**Avis délibéré de la mission régionale
d'autorité environnementale Auvergne-Rhône-Alpes
relatif au projet de
révision allégée n°2 du plan local d'urbanisme
de la commune de Flumet
(département de la Savoie)**

Avis n° 2019-A0178/JPP/008

La révision allégée n°2 du PLU de Flumet a pour objet notamment de créer dans le secteur des Evettes, une Orientation d'Aménagement et de Programmation (OAP) permettant la création d'une unité touristique nouvelle (UTN)¹ locale de 850 à 1 000 lits, à proximité de la zone humide du Mariage. Elle contribue ainsi à plus que doubler le nombre de lits marchands de la commune.

Illustration 3: Zonage actuel - en bleu les zones humides, en bleu clair l'espace de fonctionnalité des zones humides (source : dossier)

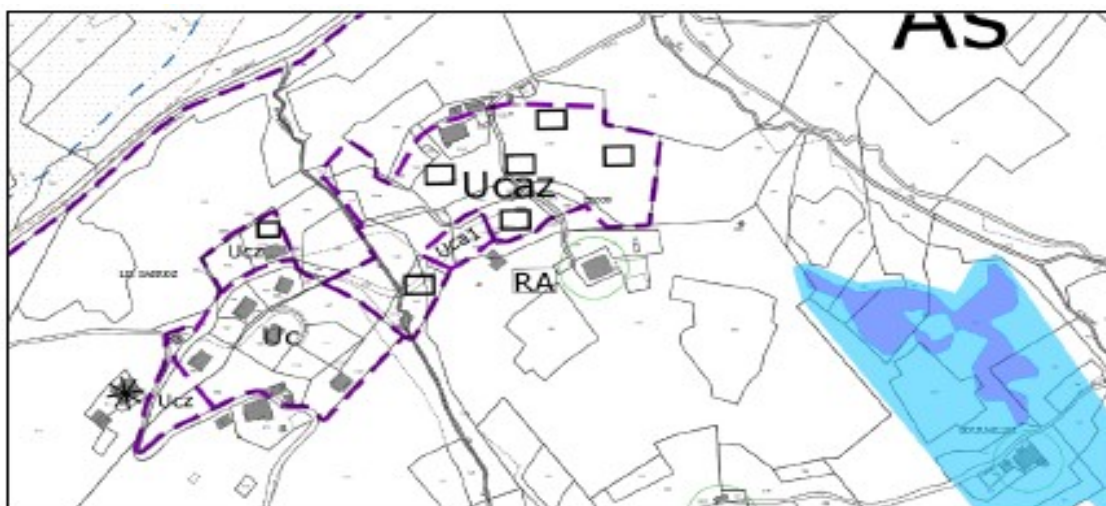
Les zones humides sont cartographiées ainsi que leur périmètre de fonctionnalité, ce qui est à saluer. L'aire d'étude comporte une zone humide qui est contiguë au périmètre du projet. Le positionnement exact du futur bâti et des futurs aménagements n'est pas connu à ce stade.

Illustration 4: Zonage proposé (source : dossier)

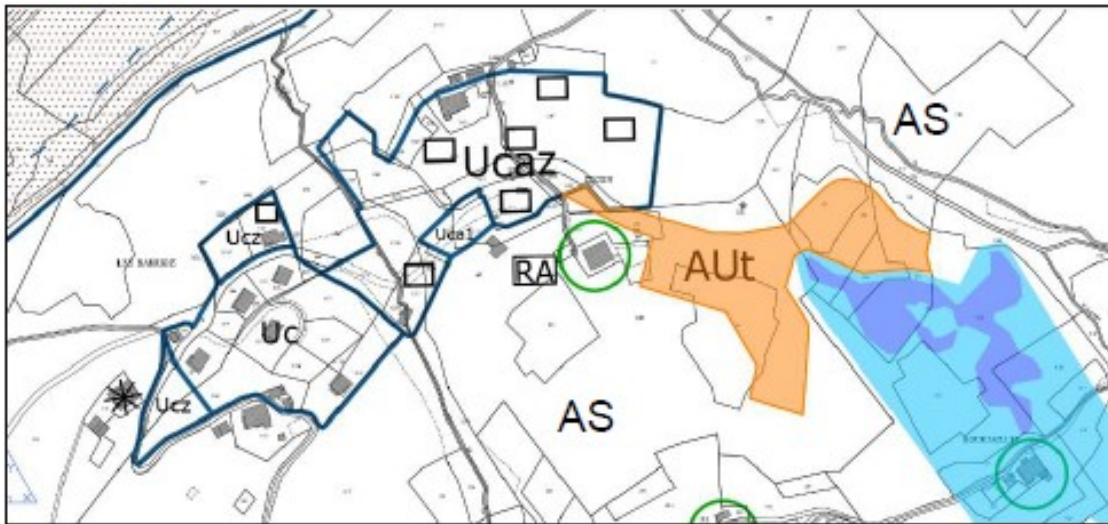
- de modifier le zonage et le règlement applicables au secteur des Evettes, et de passer ainsi d'une zone AS (agriculture et domaine skiable) à une zone AUT (AU tourisme) sur une superficie de 12 685 m² ;
- de créer une Orientation d'Aménagement et de Programmation (OAP) sur ce secteur permettant la création d'une unité touristique nouvelle (UTN)³ locale de 850 à 1 000 lits, à proximité de la zone humide du Mariage.

Illustration 6: cartographie des aléas de glissement de terrain dans le secteur des Evettes – extrait du PIZ 2019 (source: dossier)

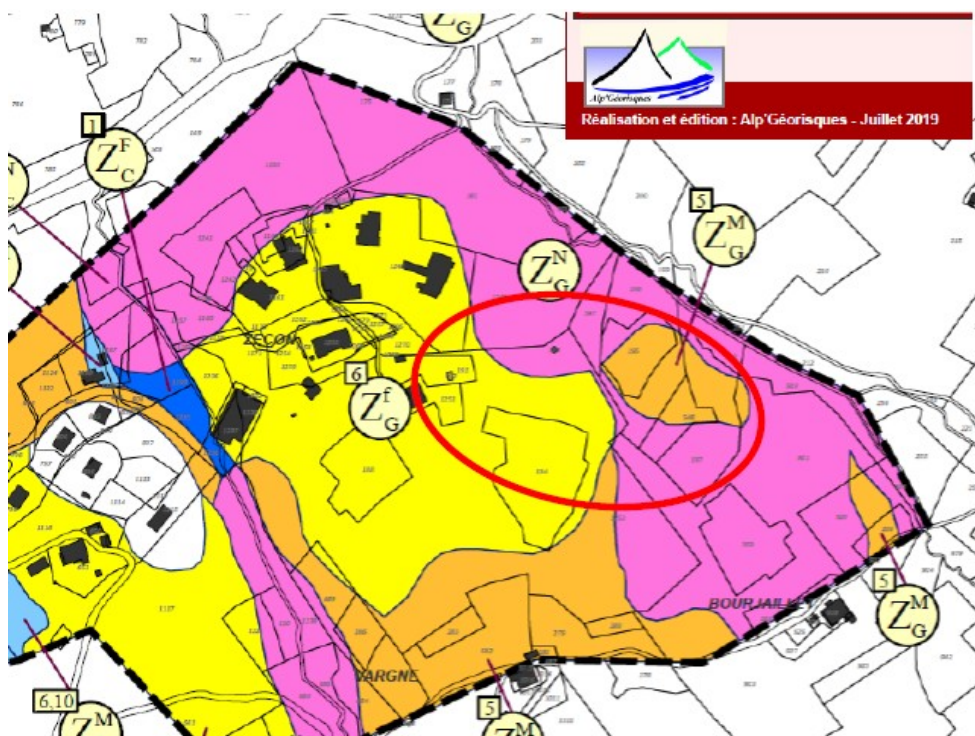
En effet, d'après une étude de risques datant de 2019, le site des Evettes est soumis à un aléa de glissement de terrain sur la totalité de son périmètre, mais avec une intensité variant de faible à forte. Dans les secteurs à risque faible et moyen, la construction est possible « *sous réserve de la mise en place de recommandation* ». L'extrait de cartographie du secteur fourni au dossier ne permet pas de savoir

précisément comment le périmètre du projet et les implantations des constructions se situent par rapport à ces trois aléas faible, moyen et fort, faute de légende et de représentation du site adaptées (cf. carte 14 de la notice). Le dossier précise cependant que des études supplémentaires sont nécessaires pour déterminer les mesures à mettre en place pour prévenir les désordres liés à la présence d'un risque de glissement de terrain sur le site du projet.

Les éléments fournis à ce stade ne permettent pas d'évaluer le niveau de compatibilité entre les objectifs architecturaux et paysagers du projet et ceux relatifs à la prévention des mouvements de terrain.

L'autorité environnementale recommande de représenter graphiquement le périmètre du site et ceux des constructions envisagées sur la carte des aléas de glissement de terrain, d'inclure au dossier les résultats des études supplémentaires et de présenter les mesures qui seront prises pour éviter, réduire et si nécessaire compenser ces risques et leurs éventuelles conséquences sur les caractéristiques du projet, en particulier paysagères, et sur ses incidences sur la biodiversité.
